LICITACION PÚBLICA N° 03/2024

ACLARATORIA N° 1

OBRA: REFORMA Y AMPLIACIÓN – EDIFICIO DEFENSORIA CIVIL
CIUDAD: CORRIENTES CAPITAL
DOMICILIO: Calle 9 DE JULIO N°859

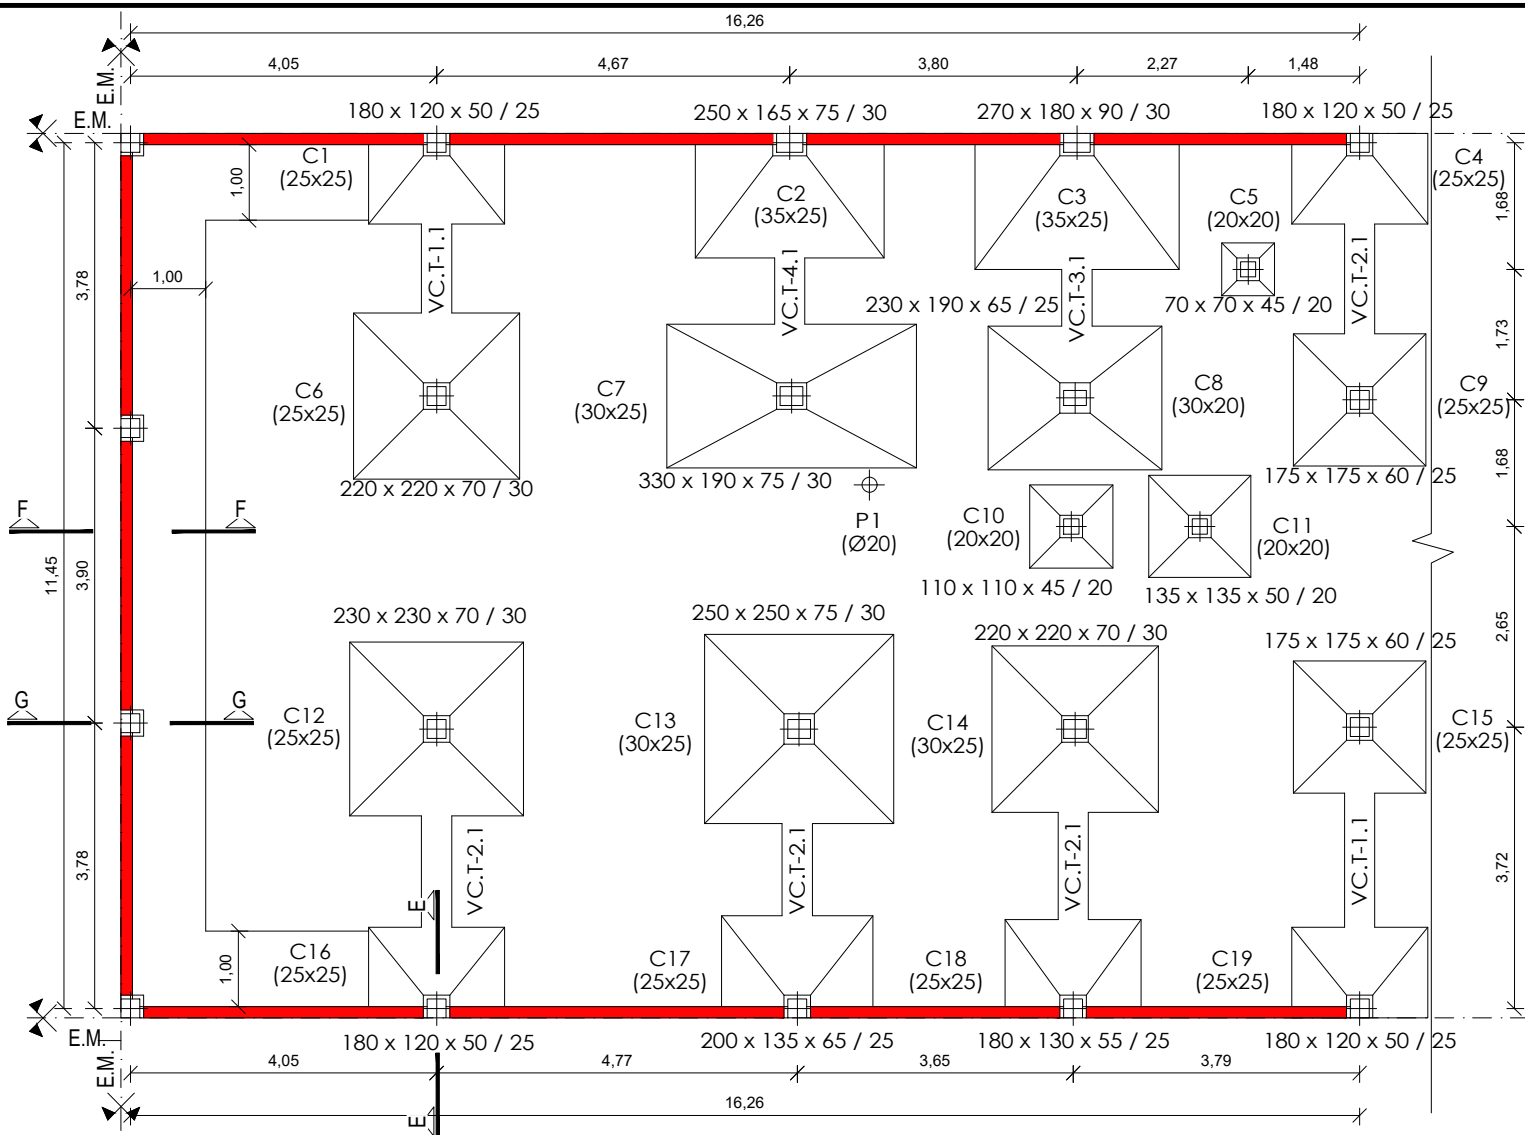
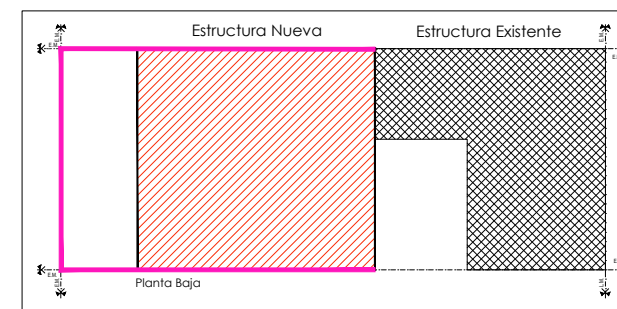
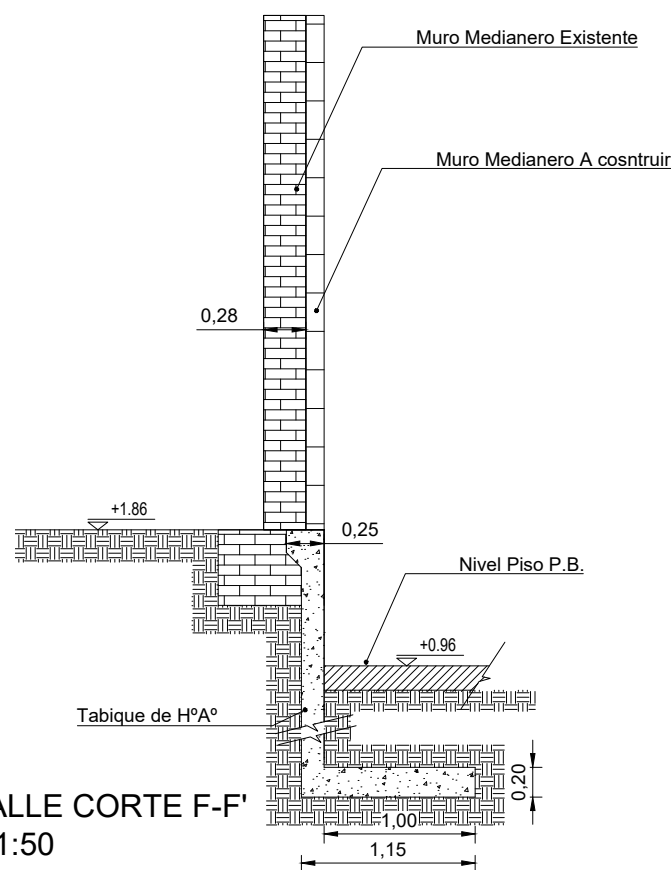
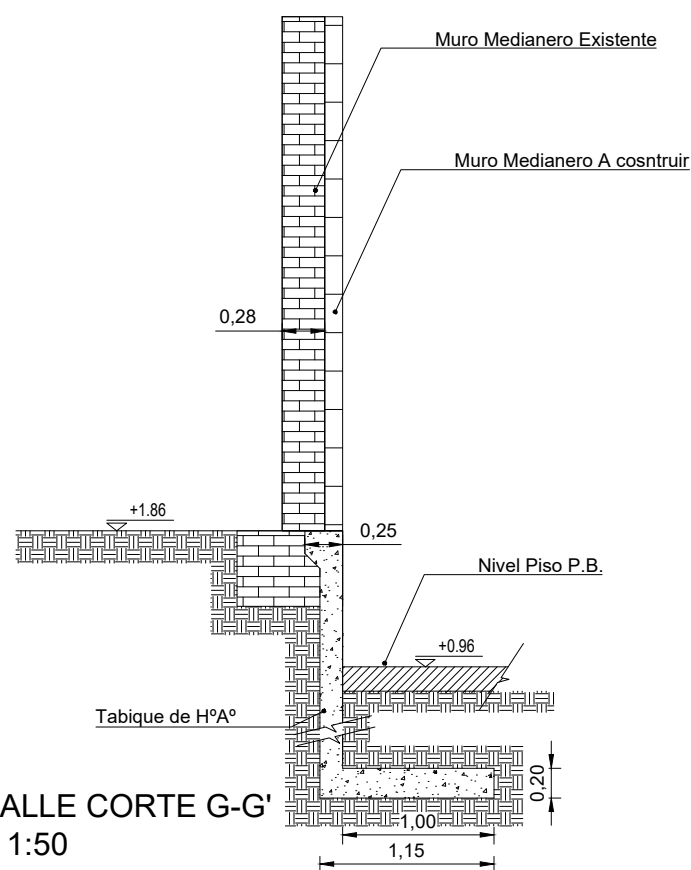
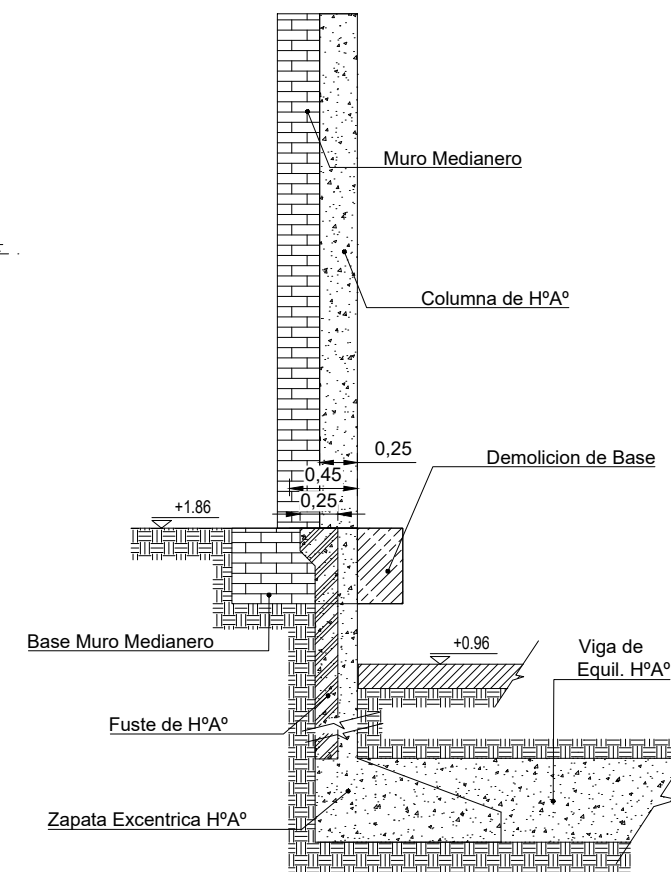
A- Se deberán reemplazar los planos EST-1 y A-1 por los planos EST-1 bis y A-1 bis.

En el ítem 5.2 “**Bases de Fundación**”, solo se contemplarán las correspondientes fundaciones que hacen al edificio nuevo. Con respecto a las submuraciones mencionadas en este ítem pasaran a formar parte del ítem 5.11.

En **Planilla de Presupuesto** se deberá **agregar el ítem 5.11- “Muro de Sostenimiento para submuraciones”**.

En dicho ítem se presupuestará los muros de sostenimientos de H°A° para las submuraciones necesarias, con el fin de dar estabilidad a los muros linderos existentes (según detalles anexos). Entre columnas del nuevo edificio se construirá pantallas de H°A° (sin zapata corrida) arriostradas a dichas columnas, cuya altura será fijada entre la base de los fustes de las zapatas excéntricas a construir y el nivel vecino de mayor diferencia de cota respecto a la proyectada del piso de patio. Estas pantallas o muros de H°A° se proyectarán a modo de submuraciones de las paredes medianeras existentes y sobre la cual se apoyará también, un muro nuevo de mampostería de ladrillos HCCA de 17,5.

En el perímetro posterior del terreno, **local B-25 (sector patio)** se construirá un muro de sostenimiento compuesto de pantalla y zapata corrida, a fin de submurar la pared medianera existente y como base de un nuevo muro de mampostería de ladrillos cerámicos de 12x18x25. Cabe aclarar que se mantendrá la continuidad de alturas en todo el perímetro de muros de sostenimiento.

La Contratista deberá presentar, antes del inicio de su ejecución, el correspondiente cálculo estructural de los muros de Sostenimiento de H°A° a la Inspección de Obras para su aprobación.

Se adjunta PLANO EST-1 bis y detalles correspondientes.

En el ítem 5.3 “**Vigas de Equilibrio**”, se adjunta cuadro con dimensiones de las vigas de Equilibrio de H° A°. (EST-1bis).

DESCRIPCION	DIMENSIONES (m)
VC.T -1.1	(40 x 50)
VC.T -2.1	(40 x 60)
VC.T -3.1	(40 x 60)
VC.T -4.1	(40 x 70)

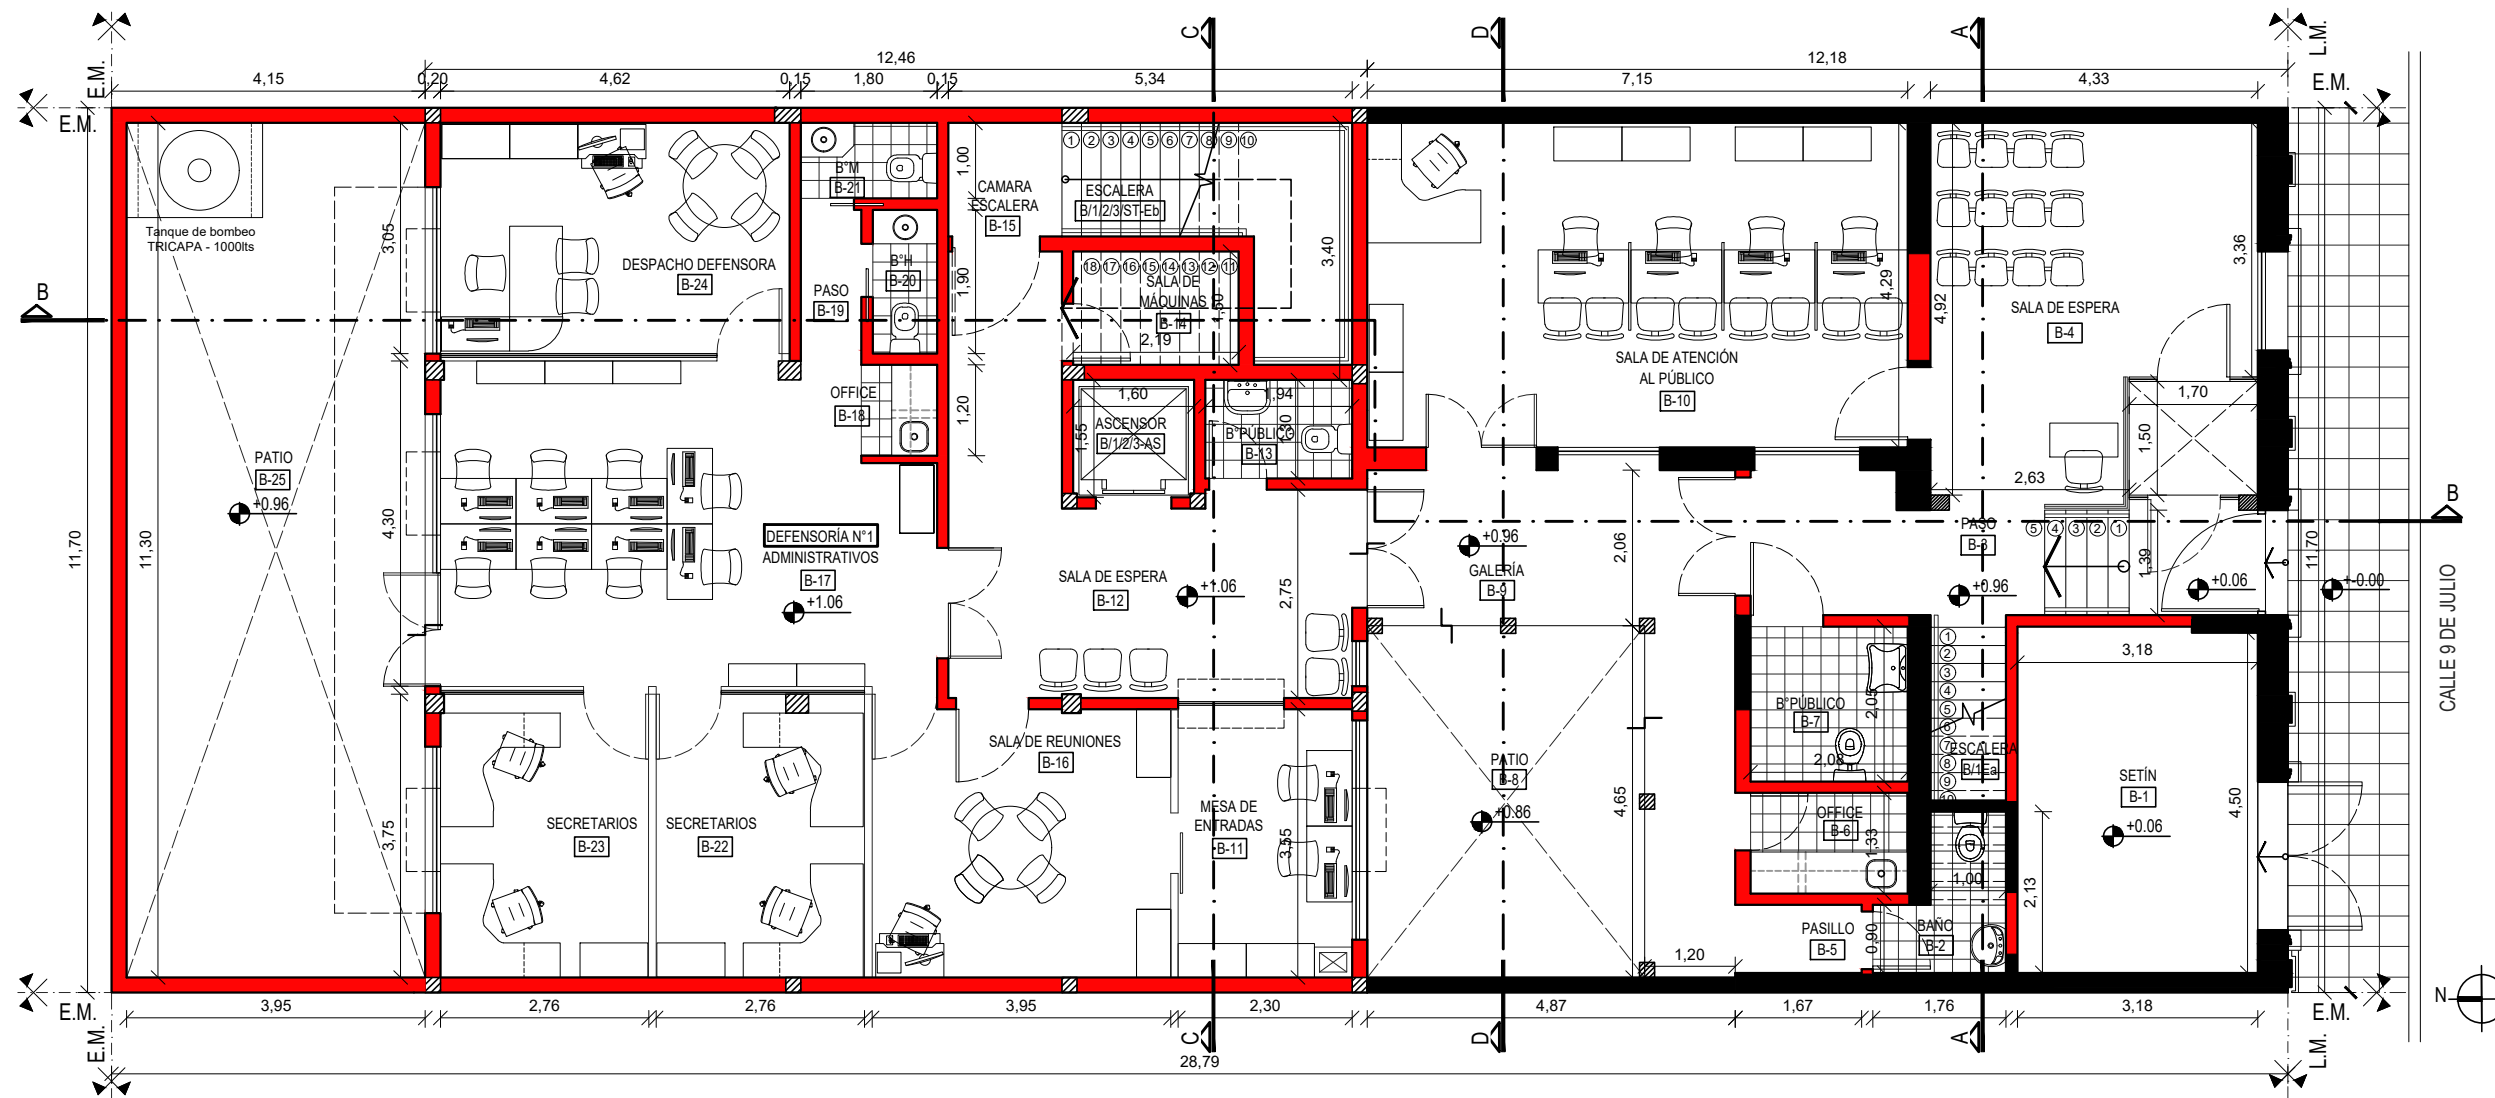
En **Planilla de Presupuesto** se deberá **agregar el Ítem 6.5- "Mampostería de ladrillos cerámicos huecos 12x18x25"**.

En dicho ítem se realizará esta mampostería en las paredes medianeras correspondientes **local B-25 (sector patio)**.

Se adjunta PLANO A-1 bis - PLANTA BAJA, con el muro correspondiente sombreado de color rojo ("mampostería a construir").

Serán de ladrillos cerámicos huecos de 12x18x25cm, asentados con mortero de cemento, cal y arena. (1:1/4:3). Se deberá considerar colocar 1 (un) hierro de 4.2mm de diámetro cada 5 hiladas por todo el largo del muro.

Se deberá tener especial cuidado en la calidad de la mano de obra a fin de que el muro quede aplomado y cuyo revoque sea homogéneo, de espesor constante, en toda su superficie. Los materiales a usar en la mezcla serán de igual marca para todas las mamposterías de ladrillos cerámicos huecos, a fin de no variar con las calidades de terminación.
